# 再処理施設 廃棄物管理施設 MOX燃料加工施設

使用前事業者検査の状況及び  
設工認申請に係る対応状況（案）

令和 3 年 7 月 21 日

日本原燃株式会社

図2 有効応力解析による土水圧分布[kN]

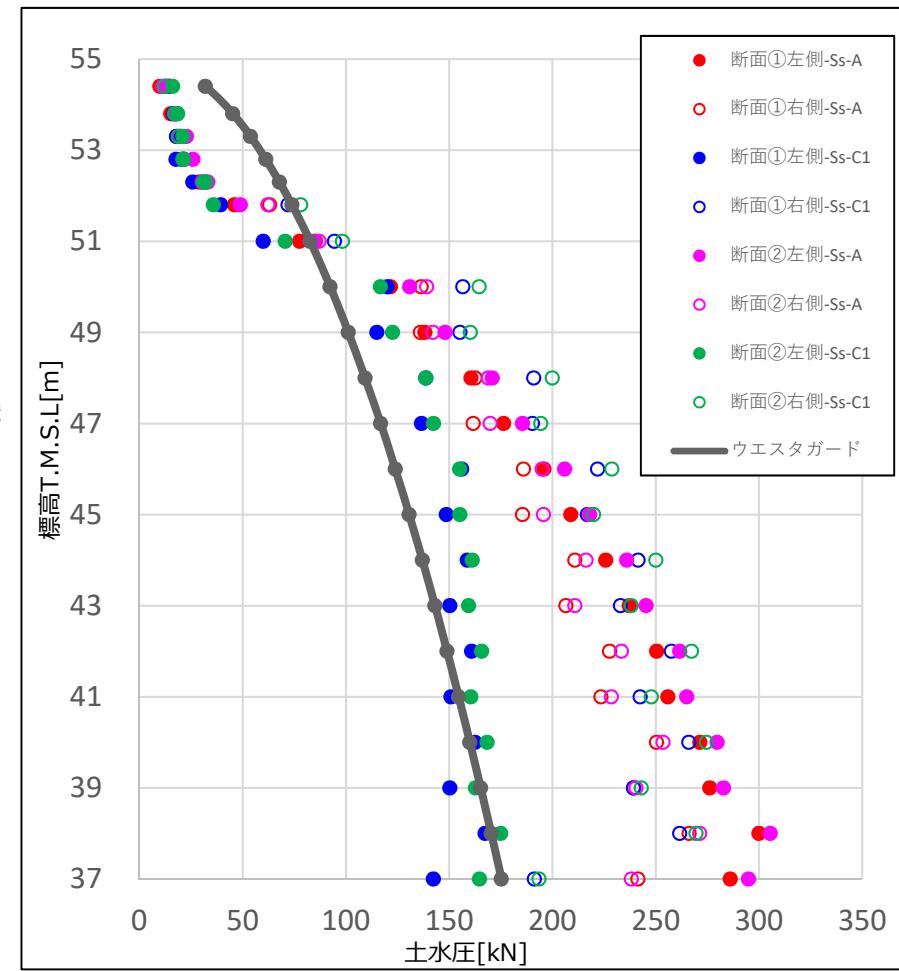
No.	審査会合日	指摘事項	対応方針
1	2021.3.15	地下水排水設備に要求する機能、申請対象施設としての取り扱い、耐震設計上の位置づけなどについて明確に整理すること。	地下水排水設備の要求機能、耐震設計上の位置づけ、申請対象施設としての取り扱いについて整理した。
2	2021.4.13	地下水排水設備の設計方針については、先行炉の整理も踏まえて示すこと。	
3	2021.4.13	出入管理建屋の設計用地下水位について、耐震評価上の位置づけを整理すること。	出入管理建屋は、地下水排水設備の外側に配置されていることから、設計用地下水位を地表面に設定する。 出入管理建屋の耐震評価方針等については、当該施設の申請回次において示す。
4	2021.3.15	液状化の影響を受ける可能性のある施設については、今回申請だけでなく今後の申請対象施設も含めて、施設の網羅的な抽出をまず行った上で、液状化の影響を考慮した設計の考え方を体系的に整理して説明すること。	第1回申請対象施設である杭基礎である安全冷却B冷却塔飛来防護ネットの液状化影響評価の考え方を整理した。
5	2021.4.13	杭基礎の竜巻ネットと洞道で検討内容が異なっていることから、双方の評価が有効であることを示すこと。	液状化に伴う影響因子、液状化対象層、施設周辺の地盤の整理し、各因子に対して各対象施設が液状化影響がないか体系的に整理した。
6	2021.4.13	液状化の影響検討において、周辺建屋や支持地盤の傾斜の影響等を踏まえていることを示し、体系的に整理すること。	
7	2021.6.28	竜巻防護施設の液状化評価について、各影響因子に対して、液状化によりどのような荷重の作用を受けて、どのような損傷モードがあり、その上で上位クラスに波及的影響を及ぼすのか等、背景も含めて整理すること。	竜巻防護施設の液状化評価について、飛来物防護ネットの耐震計算と合わせて、液状化時に必要な評価項目を影響因子、作用荷重、損傷モード、波及的影響防止の考え方を明確化することにより整理する。 (本日説明)
8	2021.6.28	竜巻防護施設の液状化評価について、ウエスタガード補正式を、液状化した地盤から受ける土圧の算定に用いることができる根拠を示すこと。また、その代替手法が有効応力解析よりも保守的な結果を与えるということ、実際の液状化時の複雑な土圧の影響を考慮できていることを明確にすること。	ウエスタガード補正式の適用性について、有効応力解析の結果を踏まえて妥当性を明確化する。 (本日説明)

6/28審査会合での指摘事項を踏まえ、竜巻防護施設のうち、安全冷却水B冷却塔の飛来物防護ネットの液状化影響評価の評価手法及びその適用性について、検討結果を説明する。

有効応力解析による土水圧分布は、図2に示すとおりであり、局所的に過大な荷重が発生しないこと、ウエスタガード補正式による分布同様に2次曲線形状となることにより、**特殊な荷重分布とならないことを確認した。**
